GMINA MORZESZCZYN

ZP.271.2.2024

Dotyczy: Postępowania o udzielenie zamówienia w trybie przetargu nieograniczonego na wykonanie zadania pn. „BUDOWA NOWEGO GARAŻU DLA OCHOTNICZEJ STRAŻY POŻARNEJ W KIERWAŁDZIE Z UTWARDZENIEM ODCINKA DROGI GMINNEJ”.

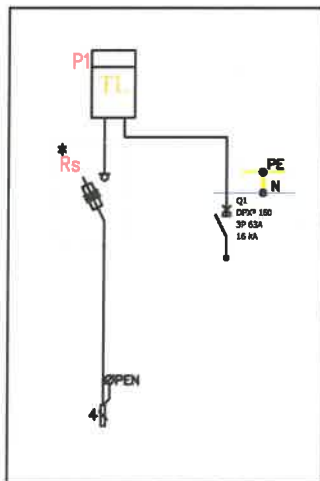
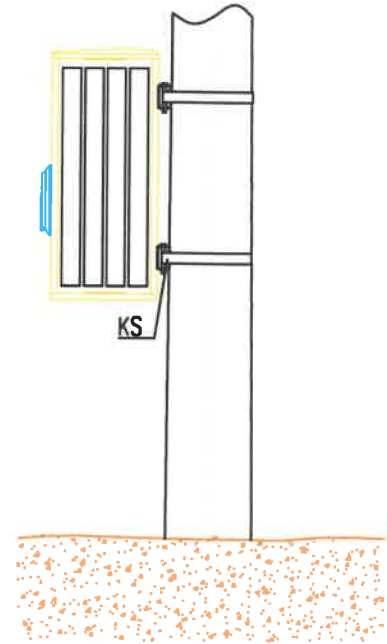
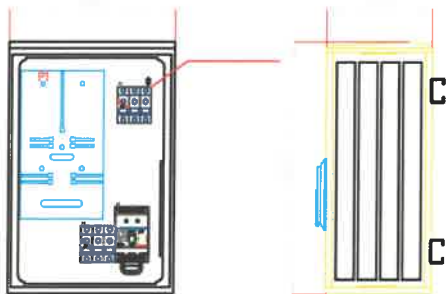
Czy niniejszy przedmiot zamówienia obejmuje montaż Rozdzielni licznikowej z DPX oraz skrzynki lub rozdzielnic skrzynkowej TR. Proszę o umieszczenie na stronie Zamawiającego odpowiednich rysunków przedstawiających schematy Rozdzielni licznikowej z DPX oraz skrzynki lub rozdzielnic skrzynkowej TR jeżeli ich montaż wchodzi w zakres niniejszego postępowania.

Rozdzielnia TR jest podrozdzielnią RG i obwody zasilane z TR są ujęte jako obwody istniejące w rozdzielni RG. W odpowiedzi na zapytanie w załączeniu widok i schemat rozdzielnic licznikowej z DPX.

- * - Obudowa przystosowana do plombowania
- ** - Zestaw układu pomiarowego składa się z:
 - W zabezpieczenia przedlicznikowego (R303 32 A)
 - P Tablica licznikowa uniwersalna
 - LZ Listwa zaciskowa do 16mm² (w obudowie typu S5)
